SECRETARIA DISTRITAL DE AMBIENTE

Concepto Técnico No. 12650, 21 de noviembre del 2023

ASUNTO:	Licencia Ambiental		Evaluación
SECTOR	Construcción de carreteras y/o túneles Construcción de carreteras y/o vías de ferrocarril		
CIU	421 4210		
DOCUMENTO (S) EVALUADO (S)	Radicados	2023ER143352 2023ER214071	27/06/2023 14/09/2023
QUEJA:	NO		
USUARIO:	Concesionaria Ruta Bogotá Norte S.A.S		
EXPEDIENTE:	N/A		
NIT:	901- 580-796-1		
REPRESENTANTE LEGAL:	Juan Manuel Mariño Maldonado	C.C.:	80233932
DIRECCIÓN:	Autopista Norte entre la calle 191 y la Calle 245		
LOCALIDAD:	Suba y Usaquén	TELÉFONO:	3102293037
UPZ:	Torca y Toberín	CUENCA:	Torca
CHIP Predio:	N/A	Subcuenca:	-----
Uso del suelo:	N/A	Dirección CHIP:	N/A
El predio se encuentra afectado por Zonas de Ronda y/o ZMPA	Sí	Cuerpo hídrico afectado	
		Acto administrativo que alindera el cuerpo hídrico (Fuente del dato)	
REQUIERE ACTUACIÓN DEL GRUPO JURÍDICO DE LA DCA			NO

Emitir concepto técnico en el marco del uso y aprovechamiento de recursos naturales del estudio ambiental presentado dentro del trámite administrativo de solicitud de licencia ambiental para el proyecto "Proyecto "Accesos Norte Fase II, Unidades Funcionales 1, 2, 3, 4 y 5.",

Ilustración 22 Localización de las obras de intervención para la conexión hidráulica de los humedales Torca Guaymaral, frente al acotamiento de la Ronda Hídrica de la RDH.

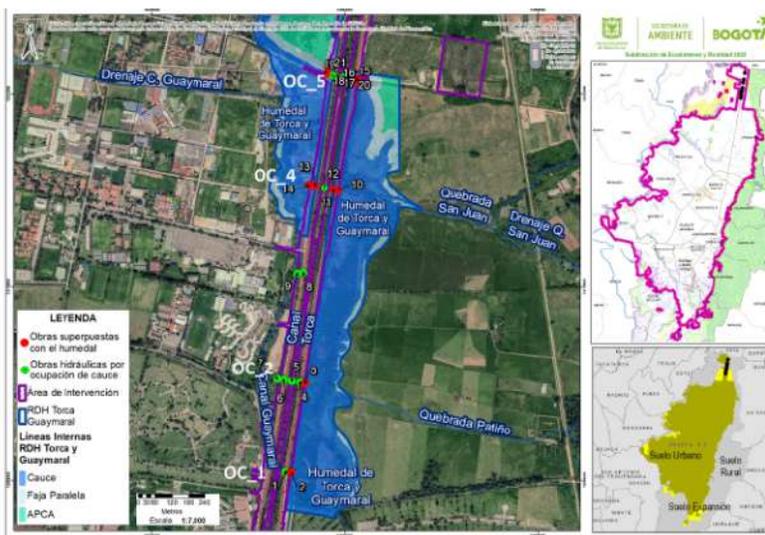
Adicionalmente al revisar la información remitida, se identificó la realización de 4 infraestructuras identificadas como OC_1, OC_2, OC_4 y OC:5, asociadas a la conexión hidráulica entre los humedales de Torca y Guaymaral, al interior del límite de la Reserva Distrital de Humedal.

Ilustración 23 Enrocado tipo II en la obra OC_1 fuera del polígono de intervención del proyecto y dentro del cauce del humedal Torca

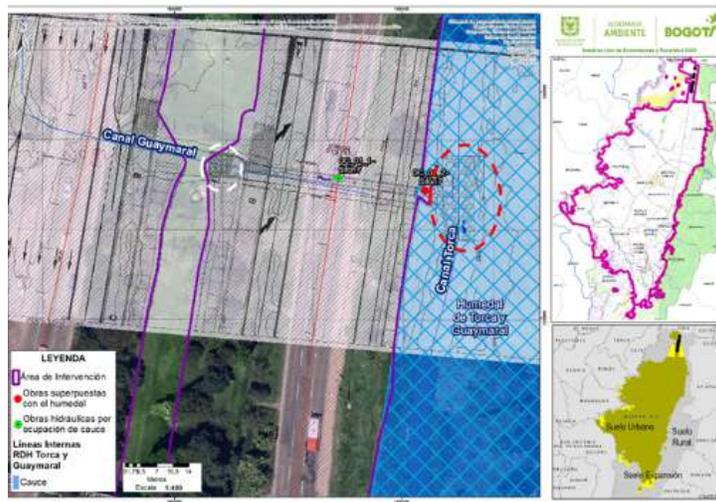
Las intervenciones de las ocupaciones de cauce «OC» cuentan con secciones denominadas «ENROCADO» que pueden ser tipo I o tipo II. Los enrocados de las intervenciones OC_1, OC_2 y OC_4 del sector oriental de las obras.

Es de anotar que los enrocados del sector occidental de las intervenciones OC_1, OC_2 y OC_4 se incluyeron dentro del polígono de intervención en la zona de separador (OC_1) figura 9 y en la ronda hídrica del humedal Guaymaral (OC_2 y OC_4) como se muestra en las figuras a continuación, resaltados en los óvalos de color blanco en la ilustración 26.
